Informe N° 396-2022-GRT

# **Análisis de los Argumentos del Recurso de Reconsideración interpuesto por Gas Natural de Lima y Callao S.A. contra la Resolución de Consejo Directivo N° 079-2022-OS/CD**

Fecha de elaboración: 01 de julio de 2022

**Figura N° 1**

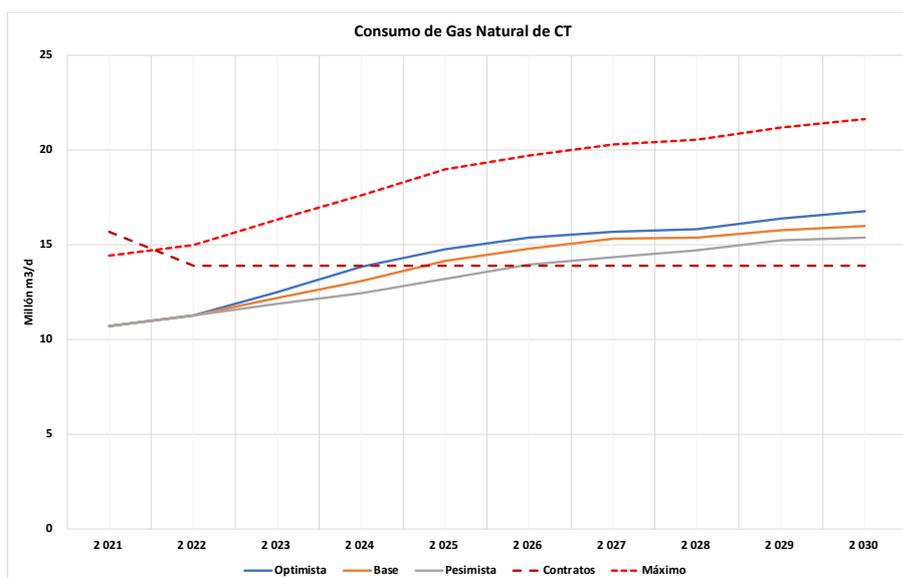
En el contexto señalado, en la Figura N° 1 se muestra que la Capacidad Contratada con el Sistema de Distribución sería insuficiente para poder operar con facilidad en los meses de Estiaje del 2023 al 2025, lo que reafirma la necesidad de que los GE mantengan los niveles de capacidad contratada con el distribuidor, ya sea porque los posibilita mantener el ingreso por potencia y/o la demanda del sistema eléctrico se estima que se requerirá necesidad de generación, sobre todo en los meses de estiaje, lo que reafirma que se deba mantener las capacidades contratadas de las empresas Engie y Enel.

Por otro lado, respecto a la demanda de Engie, se respetará el contrato vigente, teniendo en cuenta los aspectos de eficiencia en el uso de la red establecidos en la normatividad vigente y los aspectos descritos en los párrafos anteriores. Además, Engie ha manifestado a través de sus observaciones al Recurso de Reconsideración presentado por Cálidda en referencia al presente extremo, que no existe justificación para un cambio en los volúmenes de consumo considerados en la Resolución 079 y además señala que el informe elaborado por Macroconsult para Cálidda, afirma que no asegura que las estimaciones de demanda de gas natural contenidas en este estudio se materialicen en el futuro. En este sentido, la consultora se exime expresamente de cualquier obligación o responsabilidad originada, parcial o totalmente, a partir de dicha información, sus errores u omisiones.
